슈퍼레이스 챔피언십 조직위원회

문서번호: SOC DOC-2025025

제 목: 2025 슈퍼레이스 챔피언십 참가 차량의 안전벨트 고정 위치에 대한 공지

Dessin / Drawing 253-61-a

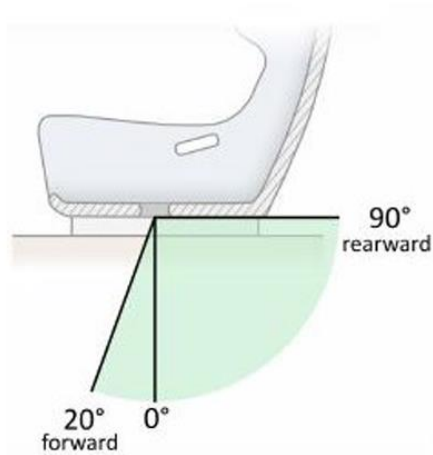
좌석 전용 가량이 벨트 슬롯을 통과해야 합니다. 권장 설치 각도는 도면 253-61a에 명시되어 있습니다.

Dessin / Drawing 253-61-b

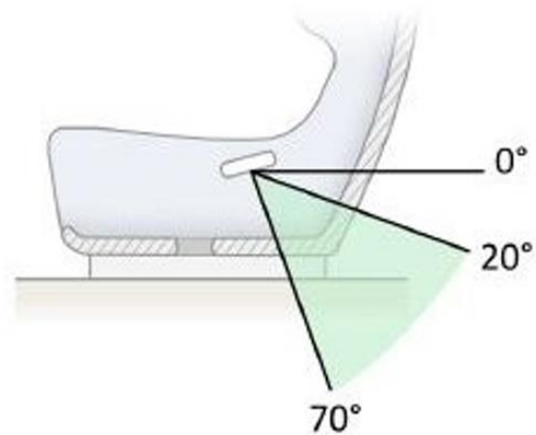
좌석 측면을 넘어서는 안 되며 좌석을 통과하여 골반 부위를 가능한 한 넓은 면적으로 감싸고 고정해야 합니다. 골반 능선과 대퇴부 상단 사이의 굴곡부에 꼭 맞아야 하며 복부 부위에 걸쳐 착용해서는 안 됩니다.

권장 설치 각도는 도면 253-61-b에 표시된 녹색 영역으로 나타냅니다.

Dessin / Drawing 253-62

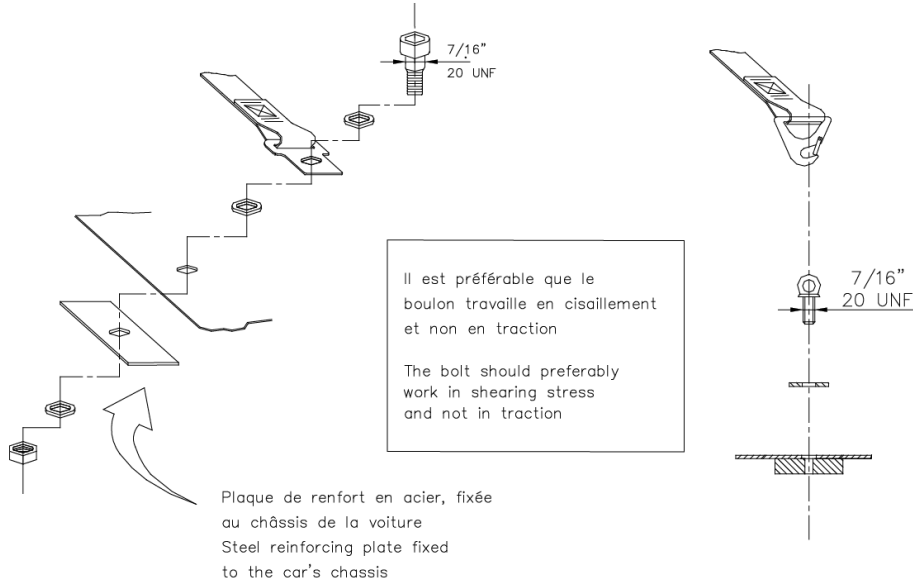
1) Système de fixation général : Dessin 253-62.

1) General mounting system : Drawing 253-62.

셀(샤페스)의 각 새로운 고정 지점은 최소 40 cm²의 표면적과 최소 3 mm의 두께를 가진 강판으로 보강되어야 하며, 15 kN의 하중을 견딜 수 있어야 합니다.

Dessin / Drawing 253-64

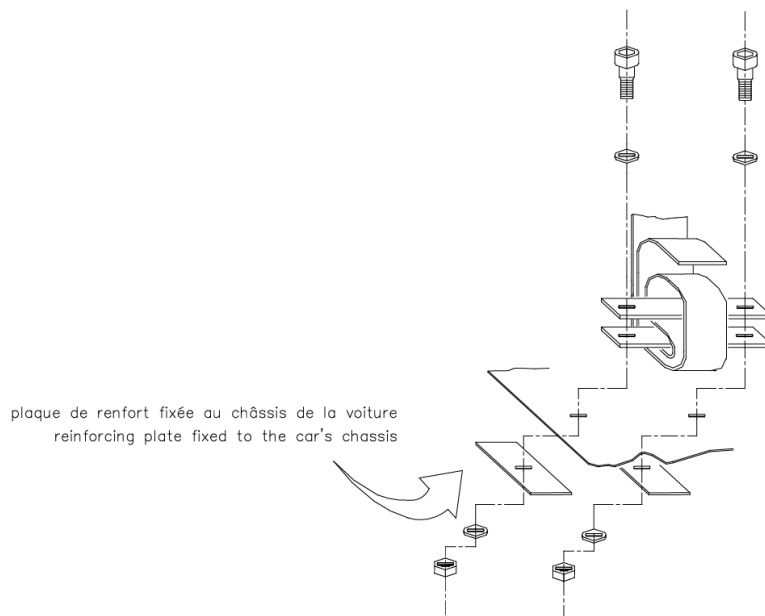
3) Système de fixation de sangle d'entrejambe : Dessin 253-64.

3) Crotch strap mounting : Drawing 253-64.

〈작업의 예〉

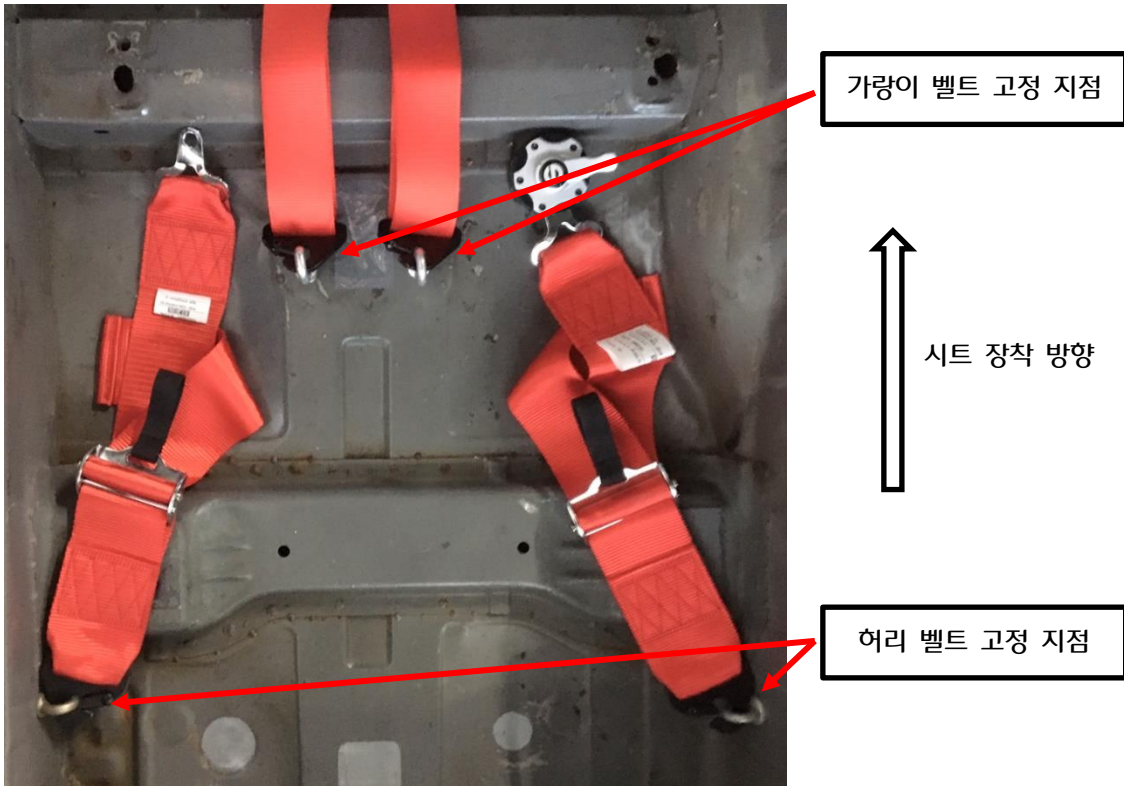
각 새로운 고정 지점은 최소 40 cm² (약 가로 65mm, 세로 65mm)의 표면적과 최소 3mm의 두께를 가진 강판으로 보강되어야 하며, 15 kN의 하중을 견딜 수 있어야 합니다. (ART. 6.2.4.2 Mountings to the chassis : drawing 253-62 참고)
